Antrag zur Aufnahme von Änderungen der Anlage 11 des AVV

Titel:	Warnzeichen für Hochspannung (Halt!)
Änderungsantrag von EVU / Halter / andere Gremien:	Ad hoc Arbeitsgruppe des Gemeinsamen AVV Komitees unter Leitung der UIC am 15. März 2021
Änderungsantrag für:	<input type="checkbox"/> Anlage 9 <input checked="" type="checkbox"/> Anlage 11
Einreicher:	Jean-Marc Blondé
Ort, Datum:	Olten, 16.03.2021
Kurzbeschreibung:	In Anlage 11 werden zwei Warnzeichen für Hochspannung dokumentiert. Der genaue Anwendungsbereich für das zusätzliche zweite Piktogramm «Halt!» ist nicht genau geregelt. Dies soll mit der hier vorgeschlagenen Definition erreicht werden.

8.2 Warnzeichen für Hochspannung (Halt!)

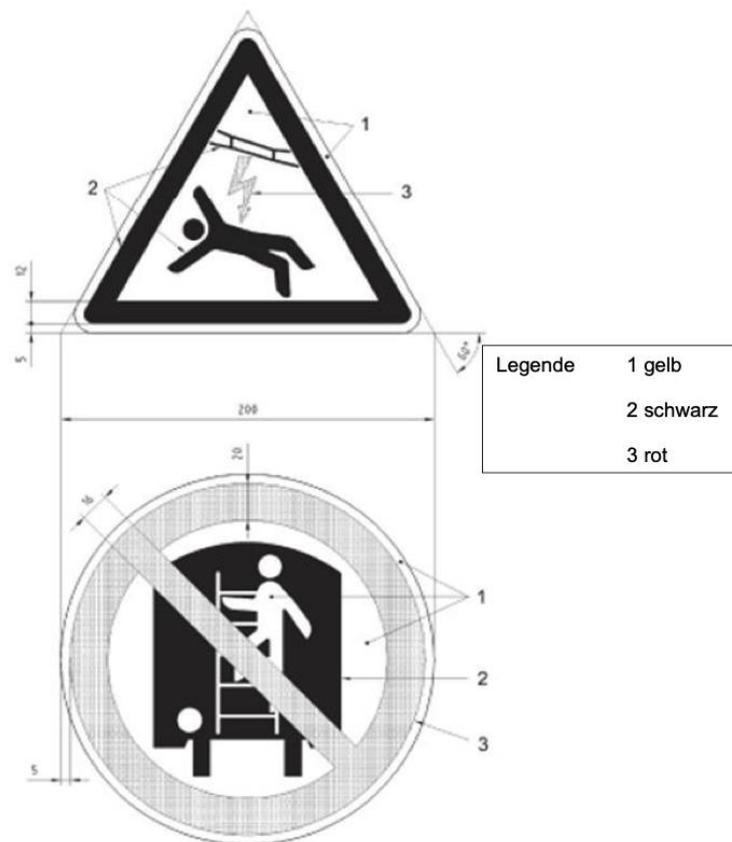
Anordnung: An Wagen mit Aufstiegstritten oder Leitern in deren unmittelbarer Nähe und zwar in einer Höhe, dass das Zeichen vor Erreichen der Gefahrenzone gesehen werden kann. Anzubringen bei Wagen, bei denen der oberste Aufstiegtritt oder die oberste Leitersprosse höher als 2,0 m über der Schienenoberkante liegt oder bei Wagen, deren Aufbau ein Aufklettern ermöglicht.

Diese Kennzeichnung darf auf einem blauen rechteckigen Hintergrund mit den Abmessungen 400 mm x 220 mm dargestellt werden.

Bedeutung: Warnung vor Hochspannung! Halt! Betreten eines besonderen Gefahrenbereichs. Nur Befugte dürfen unter Beachtung geeigneter Schutzmaßnahmen in diesem besonderen Gefahrenbereich arbeiten.

Beachten: Diese Anschrift ist ab dem 01.01.2021 verpflichtend.

Erläuterung Dieses Piktogramm soll Mitarbeiter im Bahnbetrieb und unbefugte Dritte vor den Risiken der Hochspannung am Wagen warnen.

Wagen, deren Aufbau ein Aufklettern ermöglicht, erfüllen zwei Kriterien:
Erstes Kriterium: die Aussenseite der Stirnwände hat horizontale Verstre-
bungen mit einem max. vertikalen Abstand von 45 cm.

Zweites Kriterium: die Auftrittsflächen müssen eine Tiefe von mindestens 5
cm haben oder einen Leiter-artigen Durchstieg erlauben.

Sind beide Kriterien erfüllt, muss das Piktogramm 8.2«Warnung vor Hoch-
spannung (Halt!)» angebracht sein, nicht aber das Piktogramm 8.1 «War-
nung vor Hochspannung (Blitzpfeil)»

Für Wagen mit Leitern und Aufstiegstritten müssen beide Warnzeichen (8.1
und 8.2) angebracht sein.
